Исх. № 540  
от 07.11.2022 г.

### ЗАПРОС

на внесення змін по «Пазарна консультація 50166 с предмет «Доставка на йодні фільтри АУ-1500»

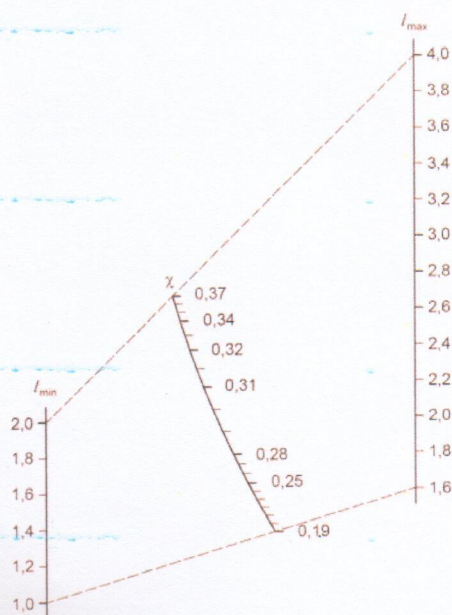
В 2.4.10 приведены технические характеристики сорбента ВСК-5ИК, взятые явно из документации производителя, при этом:

– приведен размер гранул (1,7-3,4) мм, т.е. допускается 100% содержание фракции 1,7 мм или 100% содержание фракции 3,4 мм;

– приведен свободный объем 95%, данное значение невозможно физически;

По определению ГОСТ Р 54810-2019, свободный объем – объем пустот между гранулами сорбента, доступный для прохождения газового потока через слой сорбента.

Из рисунка 4 ГОСТ Р 54810-2019 или рисунка в приложении В ГОСТ Р 5443-2001 видно, что доля свободного объема в объеме сорбента не может быть более 37%.

Условные обозначения: ( $l_{\min}$ – $l_{\max}$ ) – диапазон размера гранул, составляющий (93–98)% от фракционного состава сорбента, мм;  $\chi$  – доля

свободного объема в объеме сорбента.

- в 2.3 ТС указать размеры с допусками или класс допуска по ISO 2768-1;
- исключить 2.4.10 ТС;
- исключить из 4.2.2 ТС ссылку на ГОСТ Р 5443-2001;
- исключить из 4.2.6 и 4.3.1 ТС упоминание о 4.2.2, 4.2.5 ТС;
